PREDLOG STALIŠČ DO PRIPOMB NA DOPOLNJEN OSNUTEK OBČINSKEGA PODROBNEGA PROSTORSKEGA NAČRTA ZA STANOVANJSKO SOSESKO LADA

V času javne razgrnitve dopolnjenega osnutka Občinskega podrobnega prostorskega načrta za stanovanjsko sosesko Lada, ki je trajala od 11.09.2024 do 14.10.2024 so bile podane spodaj navedene pripombe oziroma predlogi. Pripombe v drugem delu dokumenta so povzete iz javne obravnave, ki se je odvijala 25.9.2024, v dvorani 1. nadstropja občinske stavbe (Trg Ivana Roba 3a, 5290 Šempeter pri Gorici) s pričetkom ob 17. uri.

Slika 1: načrtovana prometna rešitev v IZP za rekonstrukcijo cest, Provia d.o.o.

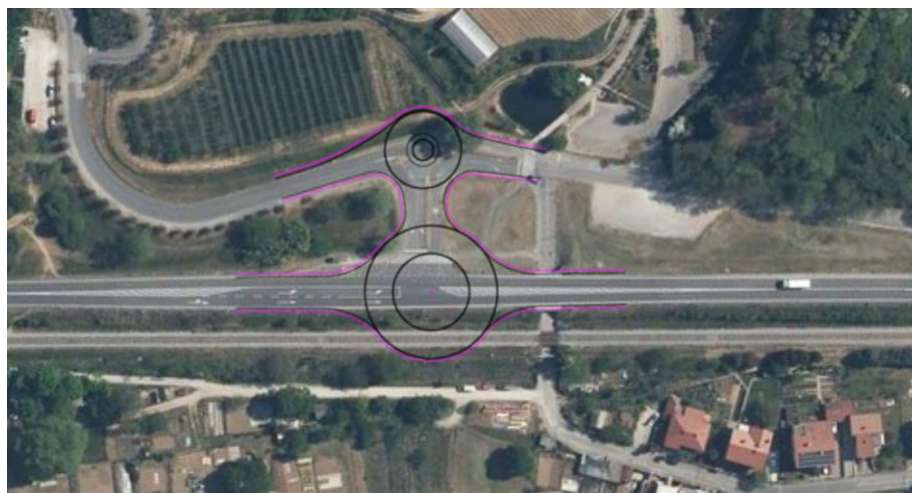
Podanih je bilo več pripomb, ki se nanašajo na načrtovano prometno infrastrukturo oziroma priključevanje širšega območja na obvoznico in dostop do centra Šempetra. Podajajo nestrinjanje s predlagano prometno ureditvijo, saj menijo, da je načrtovano krožišče premajhno kot tudi da postavitve nove avtobusne postaje ne bo rešila pereče prometne problematike. Načrtovana lokacija avtobusne postaje je v primeru dveh hkratnih avtobusov nepregledna iz smeri Bazare proti Rožni dolini. Predlaga se izvedba »turbo krožišča«, izvoz do bolnišnice preko železniške proge, razširitev podvoza pod železnico, umestitev avtobusne postaje na obstoječem gramoznem parkirišču ipd.

Pripombe se ne upoštevajo.

Glede na obstoječe in bodoče prometne tokove ter rezultate prometne študije in simulacije, izvedba krožišča namesto ureditve klasičnega nesemaforiziranega križišča na obvoznici ni upravičena. Predvidena pozidava OPPN Lada s pripadajočimi dodatnimi prometnimi obremenitvami nima takega vpliva, da bi bilo potrebno rekonstruirati obstoječe križišče v krožišče.

Glavni problem vključevanja vozil na obvoznico so prevelike hitrosti na obvoznici. S predlogom rekonstrukcije križišča (prometna signalizacija, javna razsvetljava, izgradnja otokov) se bodo hitrosti umirile. Možna je tudi umestitev radarja. V primeru, da bi se prometni tokovi povečevali hitreje od predvidenega je v drugi fazi možno izvesti semaforizacijo križišča.
